新竹縣政府工程查核代表照片表

工程名稱：新竹縣中小學電力系統改善工程(第1群)

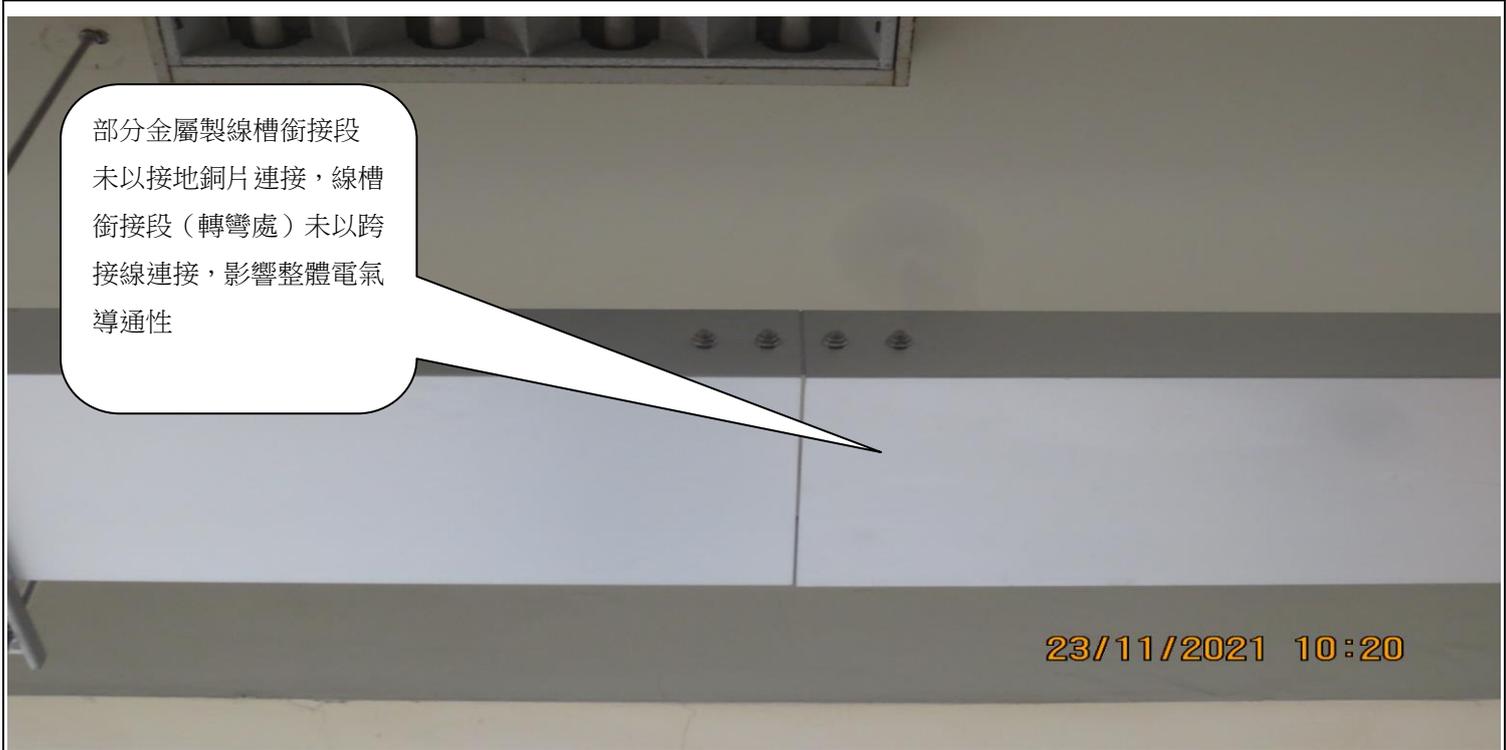
線槽未以鋼性鐵件加固易受外力影響產生晃動情形。

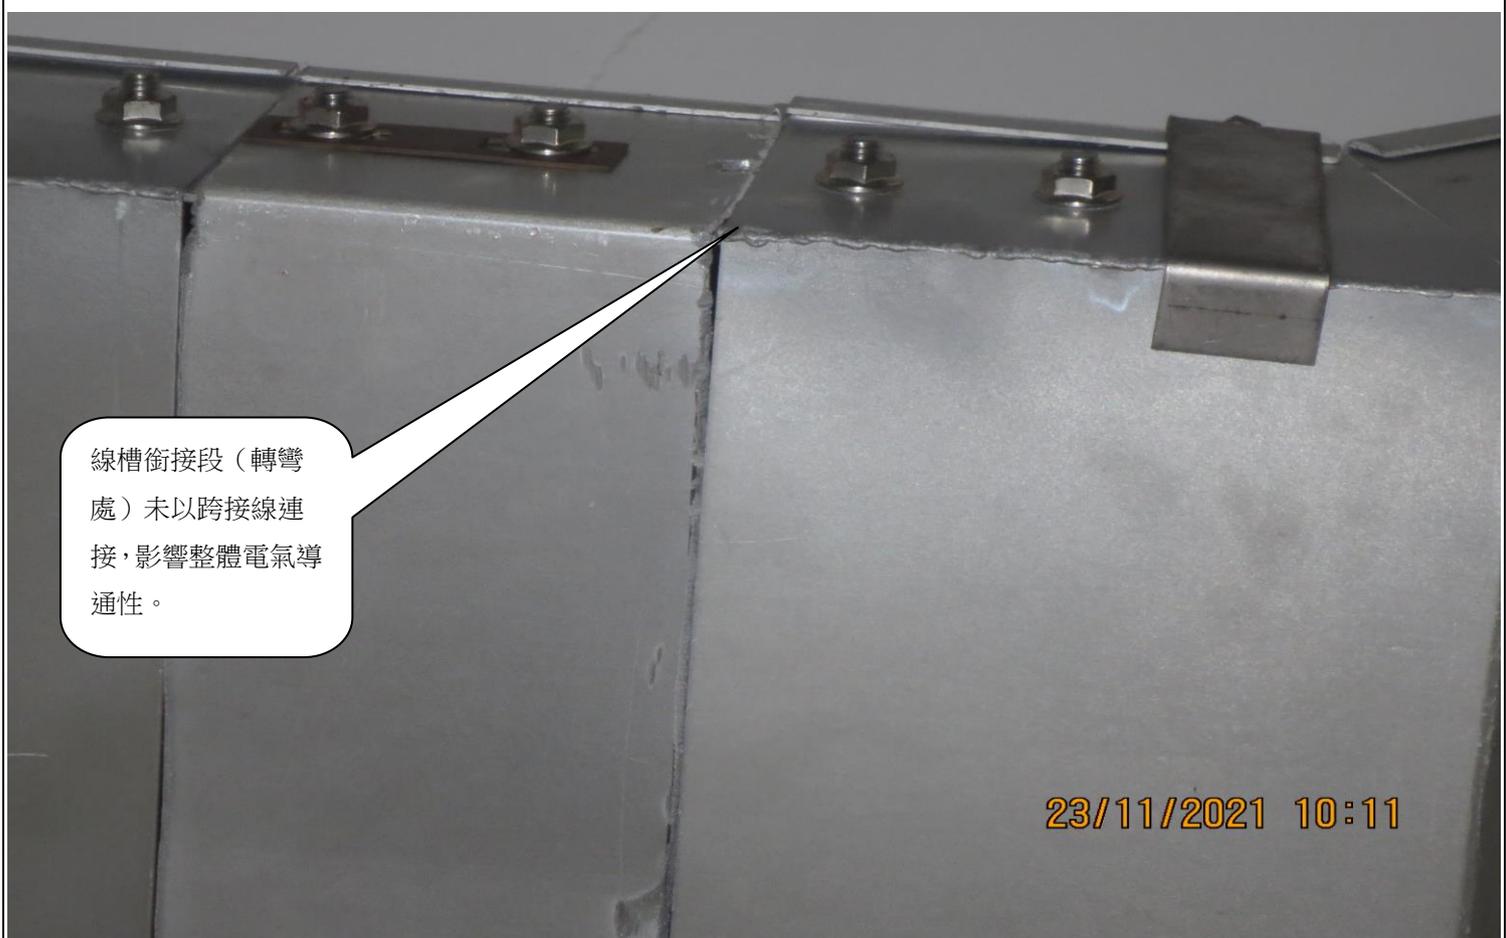
部分金屬製線槽銜接段未以接地銅片連接，線槽銜接段（轉彎處）未以跨接線連接，影響整體電氣導通性。
